## **Contribution du collectif Cistude à l'enquête publique sur le contournement Martigues - Port-de-Bouc**

# Analyse des réponses de la DREAL à l'avis du CNPN

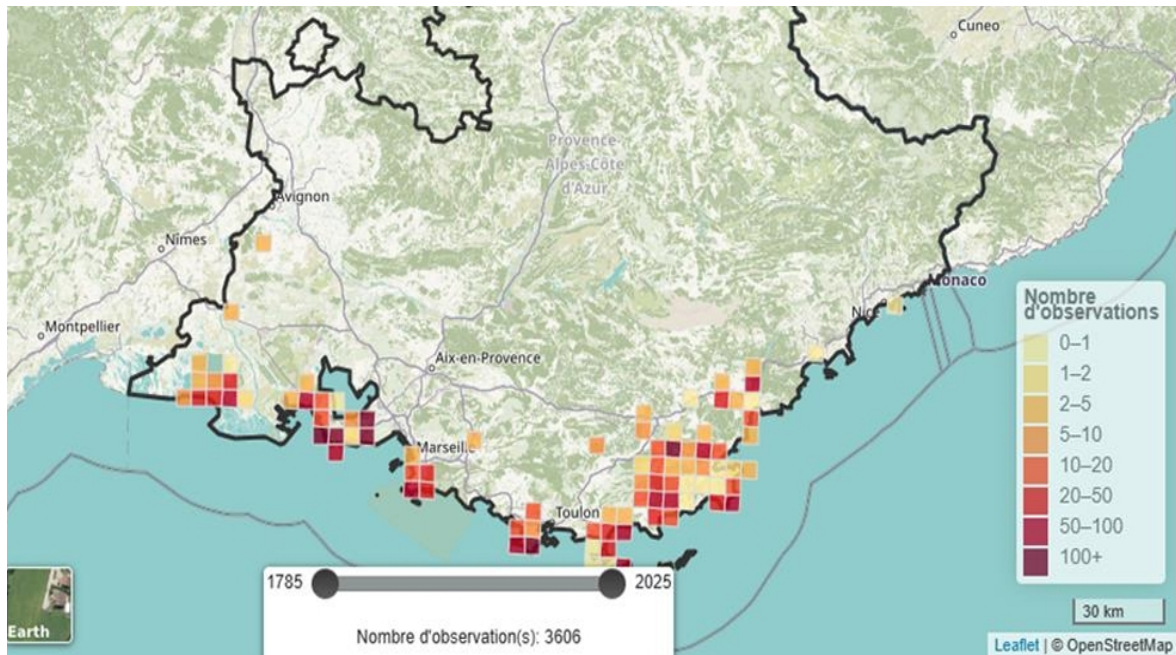
Or la répartition d'*Ononis Mitissima* est non seulement localisée sur la frange littorale, comme celle d'*Allium Chamaemoly*, mais aussi, plus précisément, centrée sur le pourtour de l'étang de Berre. ainsi qu'en atteste la carte ci-dessous. Selon l'expression utilisée par la DREAL PACA elle-même dans la DDEP (page 30) : « le cœur des populations françaises est affecté significativement » par ce projet. Ce constat est réaffirmé dans l'avis du CNPN page 10). Quant à « l'importance du nombre de pieds observés », le projet impacterait des dizaines de milliers de pieds.

L'obstination de la DREAL à ne pas prendre en compte l'enjeu majeur de l'espèce *Ononis mitissima* dans ce secteur, contrairement à l'avis du CNPN, n'est pas anodin. **Une telle réévaluation, incontournable au regard de la réalité du terrain et de la répartition de l'espèce, modifie considérablement le résultat du calcul de la perte écologique (PE)** générée par sa destruction (cf. encart) :

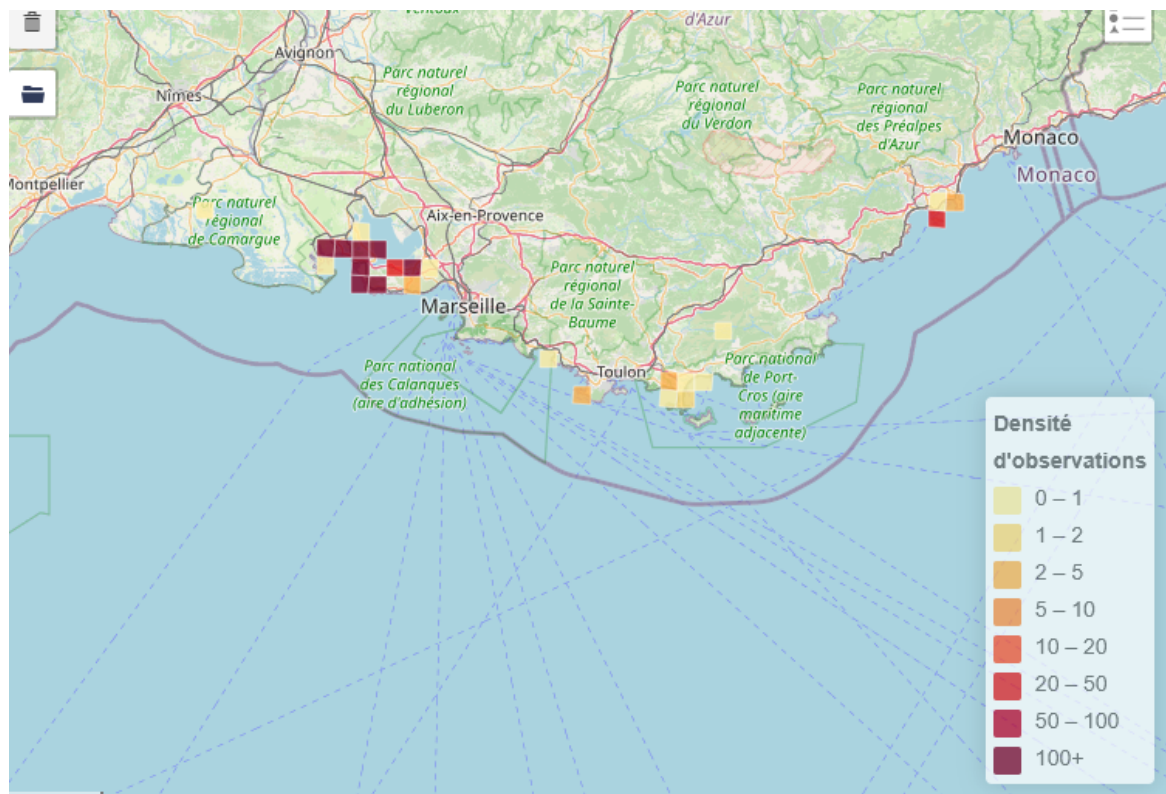
**Pourtant, dans un cas similaire, la DREAL n'hésite pas à réévaluer l'espèce *Allium Chamaemoly*** (de moyen à fort) et justifie cette réévaluation par « l'importance du nombre de pieds observés, et la répartition localisée de l'espèce sur la frange littorale » (mémoire en réponse, page 45). La DREAL publie même une carte de la répartition de l'espèce *Allium Chamaemolly* en PACA, extraite de la base de données Silene pour justifier son choix.
